小川デザインプロジェクト 基本設計レイアウトについて

令和2年10月

これまでの意見を踏まえ、レイアウト（完成版）を作成しましたので、ポイントを説明します。

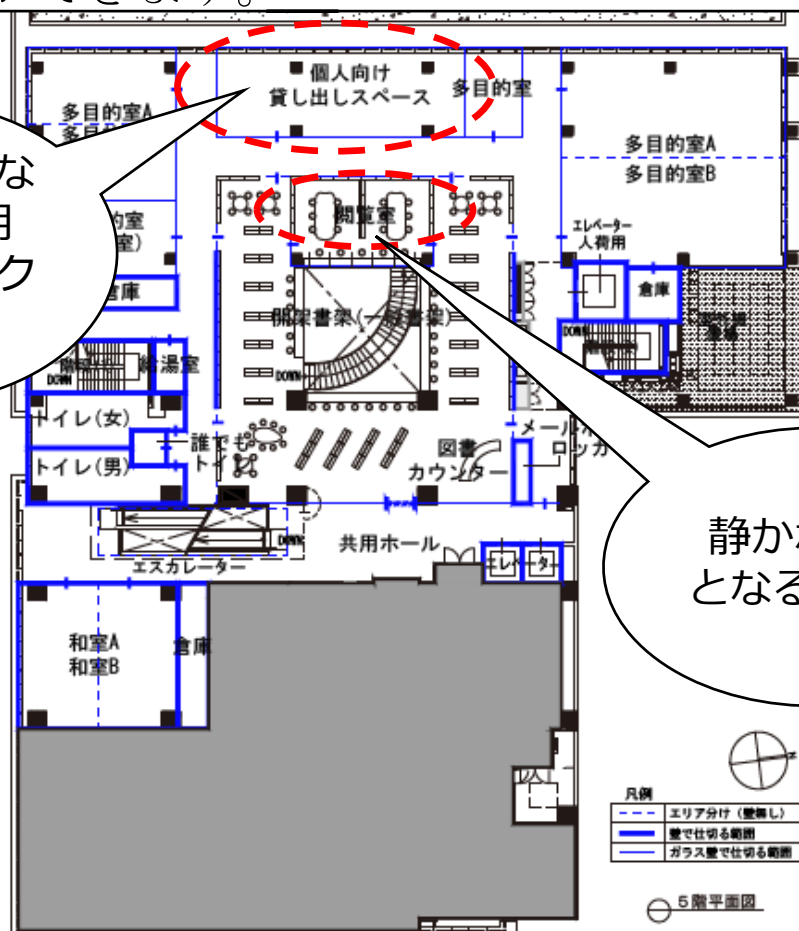
- ① おはなし室は円形ではなく、壁側に寄せてほしい。また、子どもたちが集中してお話を聞ける環境としてほしい。
- ② 吹き抜けはいらないので、床面積を確保すべき。
- ③ 吹き抜けはデザインカフェにあった内容が反映されていてとてもいいと思う。
- ④ 憩いの場を5階にも設置してほしい。

眺めのよい5階全体に多目的室などを配置します。多目的室などをガラス壁とすることで、開放的な空間とし、図書館利用者にも活動の様子を発信することができます。

また、部屋の間仕切りも可能で、用途に応じた空間をつくることができます。

4階平面図

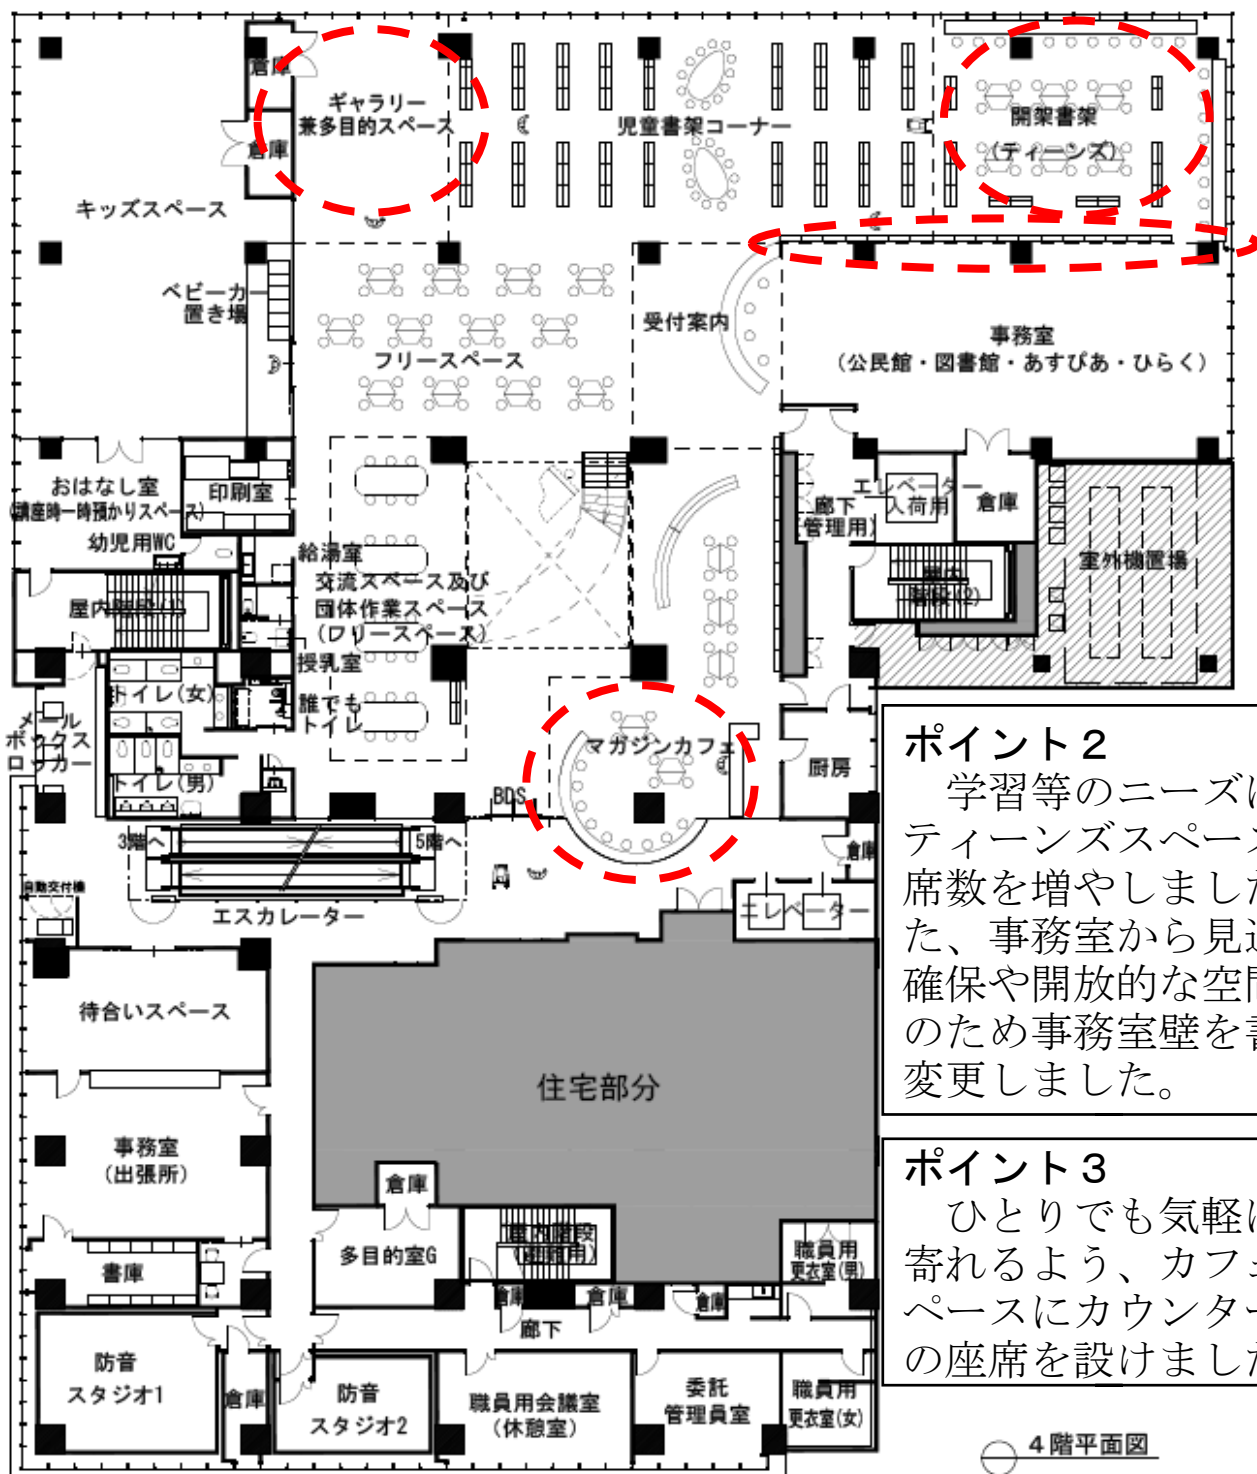
- ① 全体コンセプトが透明性・開放性を重視していることは素晴らしい。事務室も同様に開放型として市民と距離を感じさせない工夫が必要である。
- ② 4階トイレに、洗面台一つだけ小さな子どもでも使いやすい背の低いタイプのものを設置してほしい。
- ③ 防音に関して、多目的室のパーティションで間仕切り時の隣室の活動音に配慮してほしい。
- ④ 4階のおはなし室と避難階段の間に避難扉を設けてほしい。
- ⑤ マガジンカフェに一人用の席やカウンターテーブルがあるとよい。
- ⑥ 5階の個人向け貸出スペースは受験勉強などで使えるように、もっと席を増やせないか。

ギャラリーは、ガラス壁をなくしイベントでも使用できるよう多目的スペースとの兼用としました。

学習等のニーズに応え、ティーンズスペースの座席数を増やしました。また、事務室から見通しの確保や開放的な空間創出のため事務室壁を書架に変更しました。

ひとりでも気軽に立ち寄れるよう、カフェスペースにカウンター形式の座席を設けました。
